# 長期増分費用モデル研究会（第36回）

第35回研究会での指摘事項  
を踏まえた報告書(案)の修正

## 長期増分費用モデル研究会報告書（案）に対する意見及びそれに対する考え方（案）

# 「長期増分費用モデル研究会」

右図は、例としてp.48図2-16の一部を抜粋。(赤字が追加部)

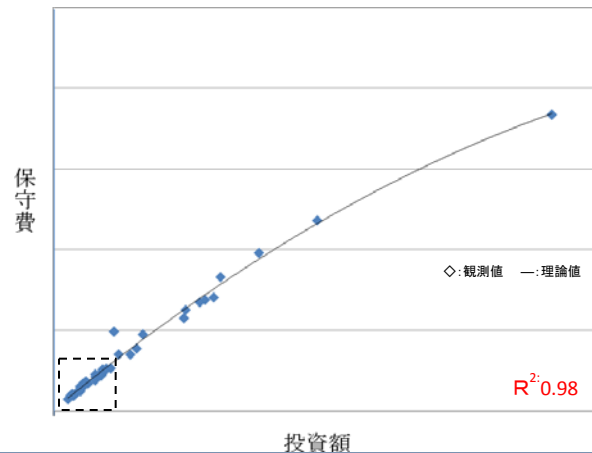
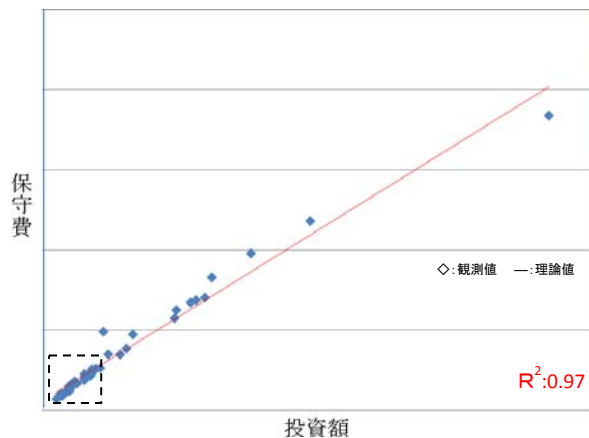
- ① 図2-14及び図2-16において、判断材料の一つとして、現行の直線による回帰方法と変更案である二次曲線による回帰方法のそれぞれの決定係数( $R^2$ )の値を記載しておくべきではないか。

「なお、決定係数に関しては、現行モデルにおける直線による回帰( $R^2=0.97$ )についても、二次関数による回帰とした場合( $R^2=0.98$ )についても、いずれも十分に高いものとなっている。」を追加し、

図2-14及び、図2-16の回帰のグラフの右下に直線回帰のグラフには、「 $R^2:0.97$ 」を二次回帰のグラフには、「 $R^2:0.98$ 」を追加。

図2-16 直線回帰(上)と二次関数(下)による回帰と投資額が小さい領域での残差

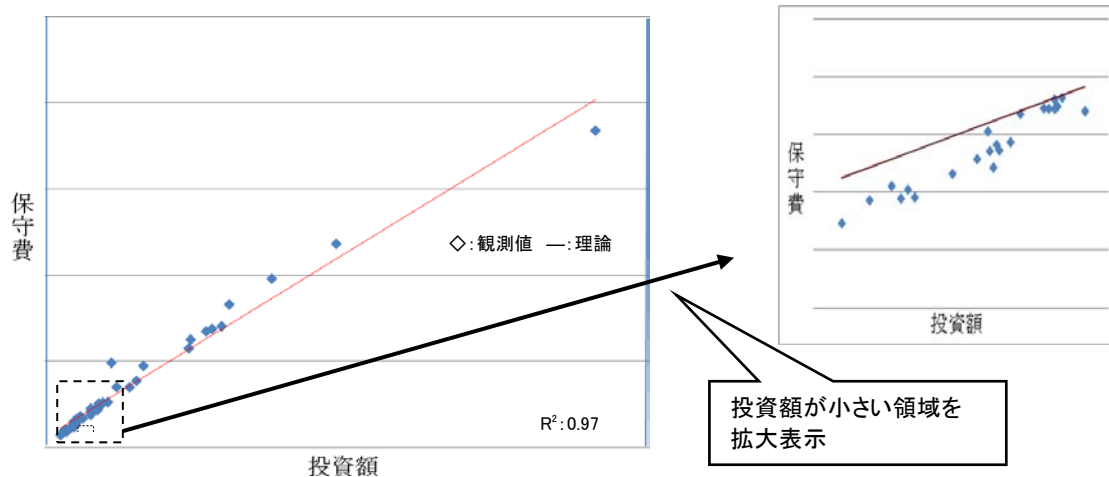
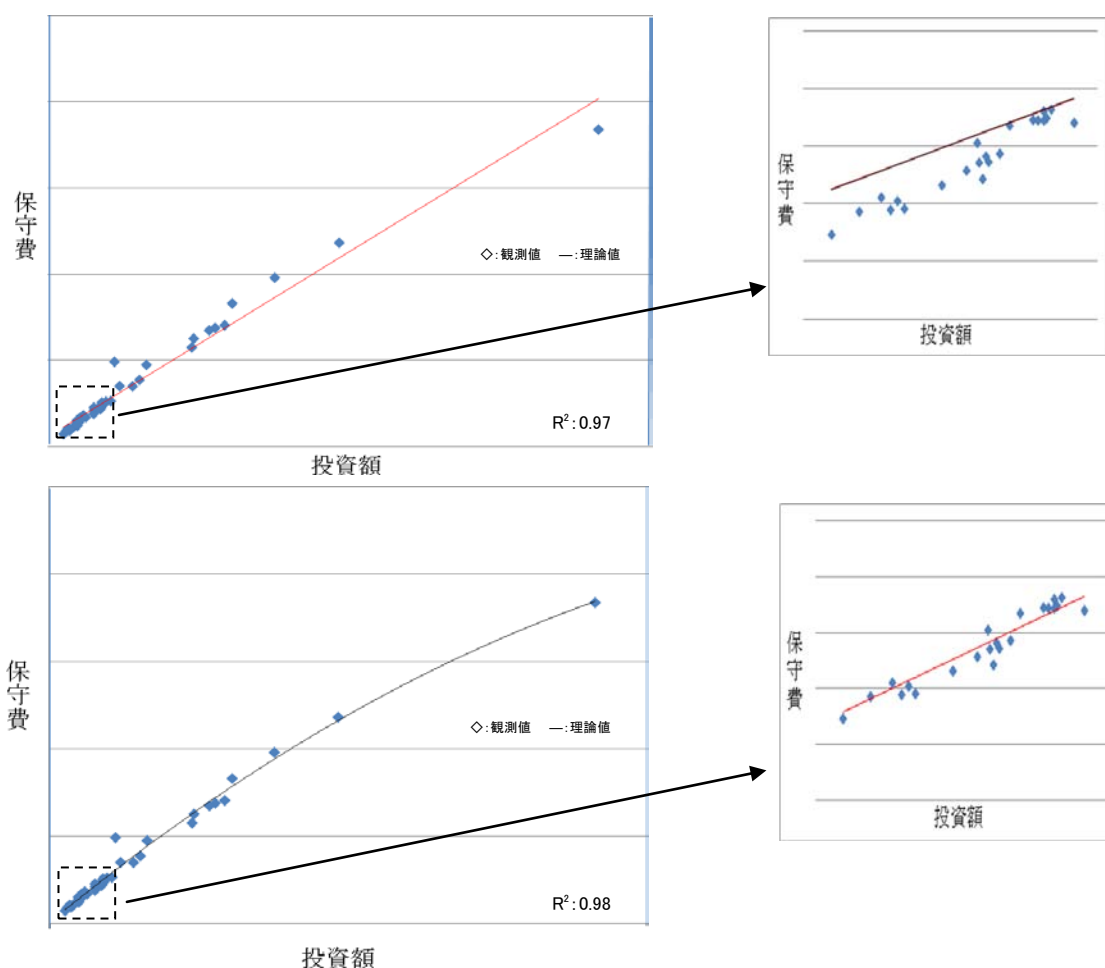
<p>意見1 加入者交換機等の施設保全費の回帰方法は、規模の経済効果を表現しているという理由で二次関数に見直すことが適当であるとは、一概には言いきれない。</p>	<p>考え方1</p>
<p>○ 加入者交換機施設保全費には、ネットワークを維持するために設備量の多寡に係わらないコストが存在することは明白であり、報告書にある「固定的費用は存在すると考えることが適当」とする見解は妥当と考えます。また、回帰方法については、加入者交換機及び監視装置で直線回帰を用いているところですが、規模の経済効果を表現しているという理由で二次関数に見直すことが適切だとは、一概に言い切れないものと考えます。</p> <p style="text-align: center;">【NTT東日本・NTT西日本】</p>	<p>○ 当該施設保全費については、現行モデルでは一次直線による回帰を行い、その切片を固定的費用とみなしている。今回、二次関数による回帰方法へ変更することにより、投資額の小さい領域において残差に一定の傾向がみられるという問題を解決できることから、二次関数による回帰方法への変更は適当である。また、二次関数による回帰方法に変更することによって凸の関数となり、定性的にも規模の経済効果を表現することもできる。</p>

イ)の提案に関して、現行の直接回帰による残差の問題を解消するために、二次関数による回帰に変更することが適当である(図2-16)。また、この方法によれば、定性的にも上に凸の関数となるため、規模の経済効果を表現していると解釈できる。なお、決定係数に関しては、現行モデルにおける直線による回帰( $R^2=0.97$ )についても、二次関数による回帰とした場合( $R^2=0.98$ )についても、いずれも十分に高いものとなっている。
